Gruppo TM.E. Termomeccanica Ecologia 	Preventivo	Emesso da	Documento	Rev.
	97758	 <small>TEAM Tecnologie Ambientali s.r.l. via Marzuppo 11 20133 Milano tel. 02/26.41.22.86 fax. 02/26.41.25.86 e-mail: tecnocore@tm.e.it</small>	97758TAIR007	00
Pag. 1 di 15

PARCO EOLICO OFFSHORE GOLFO DI GELA

Studio preliminare ambientale della variante non sostanziale al progetto già reso oggetto di giudizio favorevole di compatibilità ambientale giusta decreto prot. DVA_DEC-2012-0000504 del 27/09/2012 e decreto prot. DVA-2014-0001667 del 23/01/2014

Figura 3.1 – Variazione delle caratteristiche dimensionali massime delle turbine proposte per la realizzazione dell'impianto rispetto alla configurazione progettuale già autorizzata

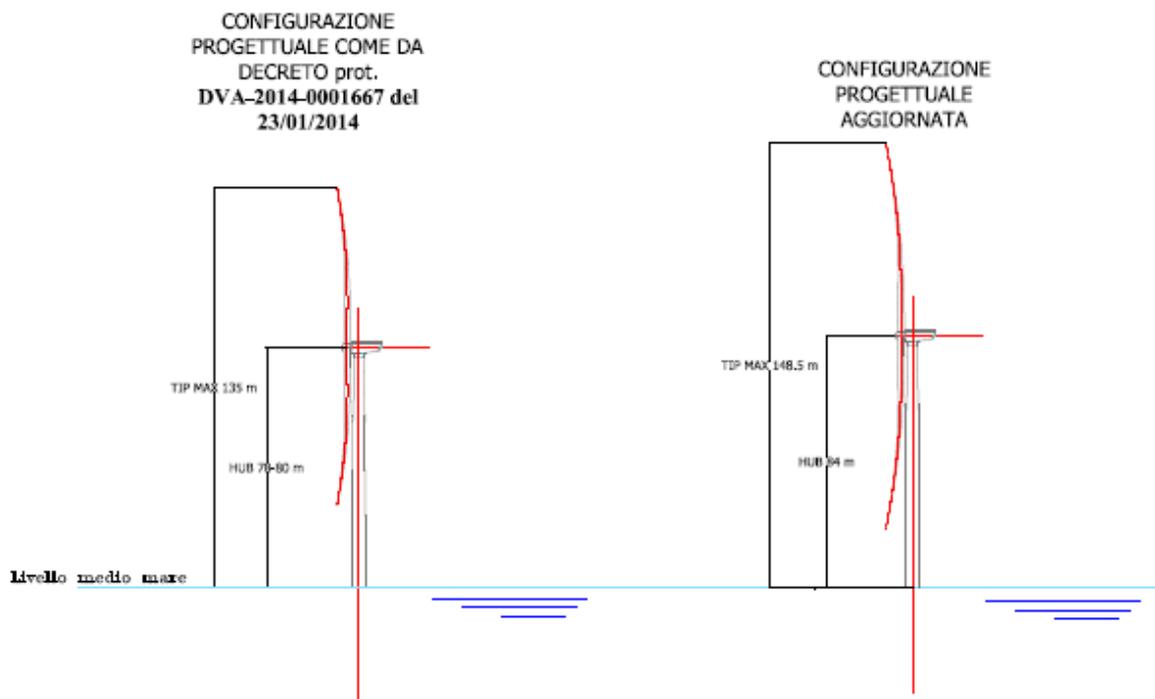
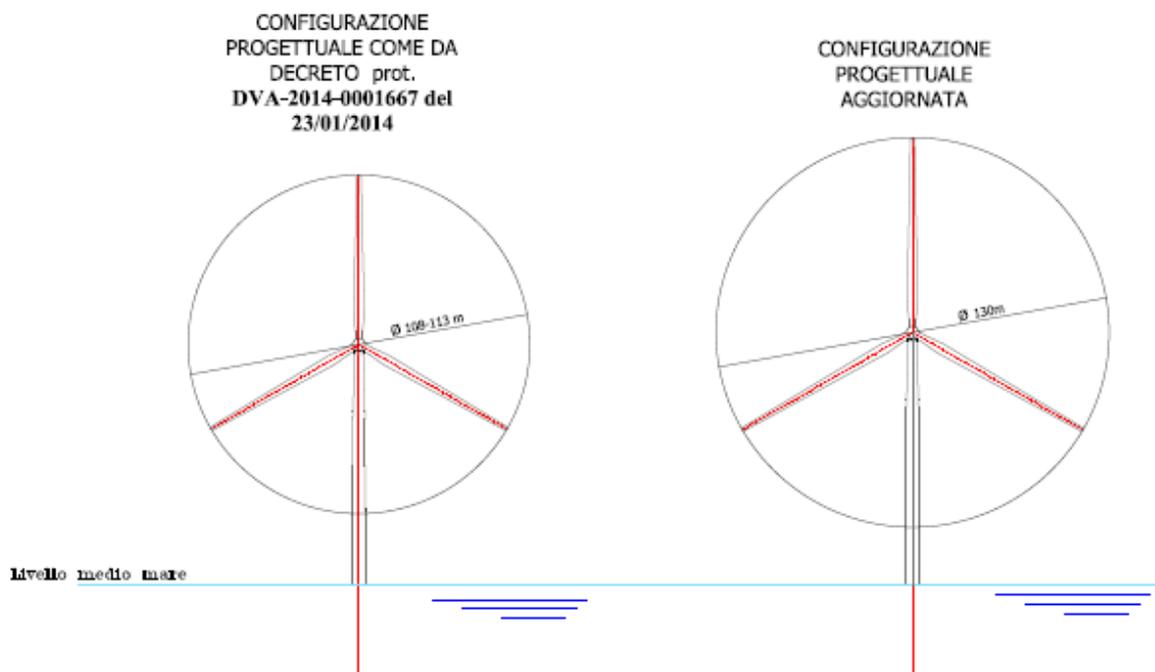
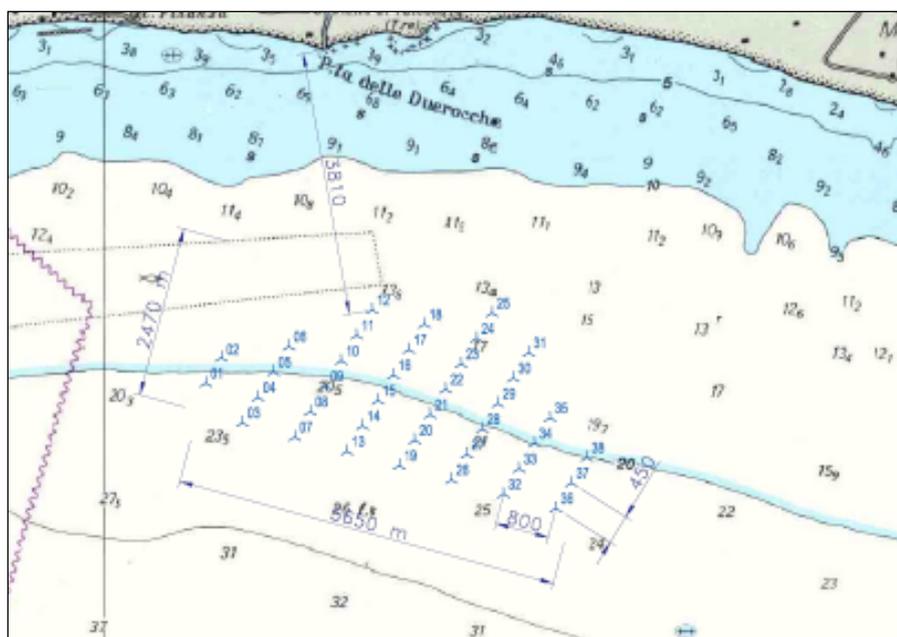
Pertanto, ai fini di un beneficio ambientale legato ad una maggiore produzione in termini di energia, si ritiene di optare per l'impiego di aerogeneratori di tecnologia avanzata, con potenza elettrica nominale massima invariata rispetto a quanto già autorizzato, con un aumento dimensionale del 5% sul valore dell'hub massimo (84 m) e del 10% sul valore del tip max (altezza massima totale della torre più la pala rispetto al livello medio mare pari a 148.5 m), con un diametro del rotore massimo di 130 m e lunghezza massima della pala pari a 63 m (cfr. doc. n.97758TMMR001R03 e 97758TMMD030R02).

Le turbine proposte per questo progetto avranno un'altezza massima dell'hub pari a 84 m ed un diametro massimo del rotore pari a 130 m, ovvero la massima altezza raggiunta da una pala nel corso della rotazione sarà 148,5 m, come mostrato in Figura 3.1.

Inoltre le variazioni dimensionali massime sono del 5% sull'altezza della torre e del 10% sul tip max (lunghezza torre + lunghezza pala). L'aumento di soli 13.5 m nel punto più alto di rotazione della pala ad una distanza minima di 2 miglia marine dalla costa comporta una variazione dell'impatto visivo del tutto trascurabile se non impercettibile. In pratica la differente percezione visiva di una torre alta 80 m o alto 84 m a tale distanza in condizioni di ottima visibilità è molto limitata e praticamente trascurabile.
